Bescheid

**über die Änderung, Ergänzung und
Verlängerung der Geltungsdauer der
allgemeinen bauaufsichtlichen Zulassung/
allgemeinen Bauartgenehmigung
vom 19.03.2024**

**Nummer:
Z-8.1-979**

Gegenstand des Bescheides:
Gerüstbauteile für das Gerüstsystem "ALBERT UNITAC 70"

Pos.	Stk.	Bezeichnung	Abmaße	Werkstoff	Bemerkung
1	1	Rohr	Ø 48,3 x 3,2	S235JRH	DIN EN 10219
ALBERT Gerüstsystem Unitac 70					Anlage A, Seite 133
Geländerpfosten m. Rohrverbinder u. kurzer Belagsicherung

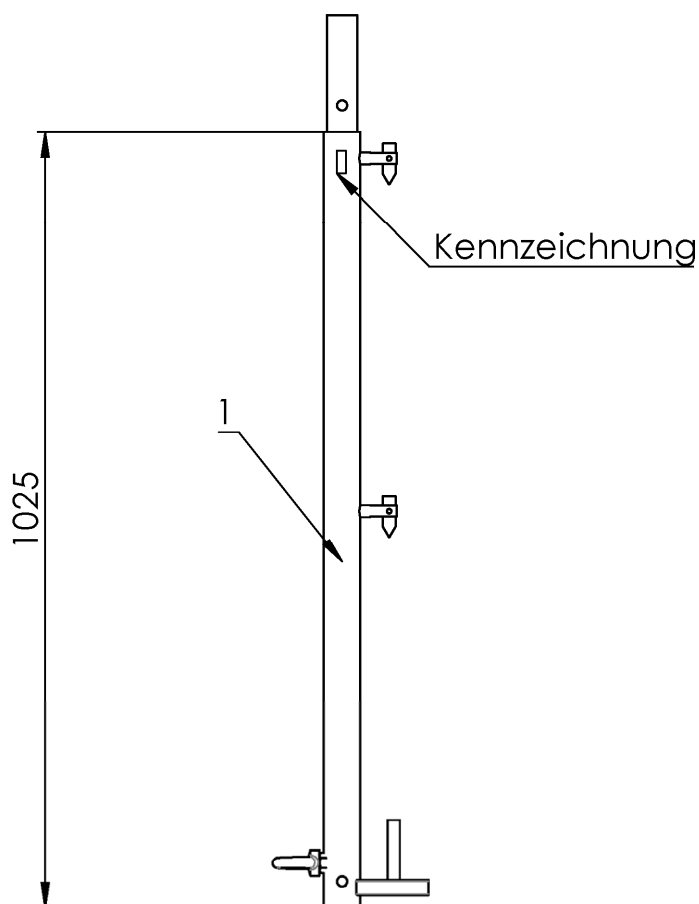
a) Tabelle 1 wird wie folgt ergänzt:

Bezeichnung	Anlage A, Seite	Details / Komponenten nach
Geländerpfosten m. Rohrverbinder u. kurzer Belagsicherung	133	---
Geländerpfosten - einfach	134	---
Geländerpfosten mit Belagsicherung	135	---
Schutzgitterstütze	136	---

n) In Anlage A werden die Seiten 133 bis 136 neu eingefügt.
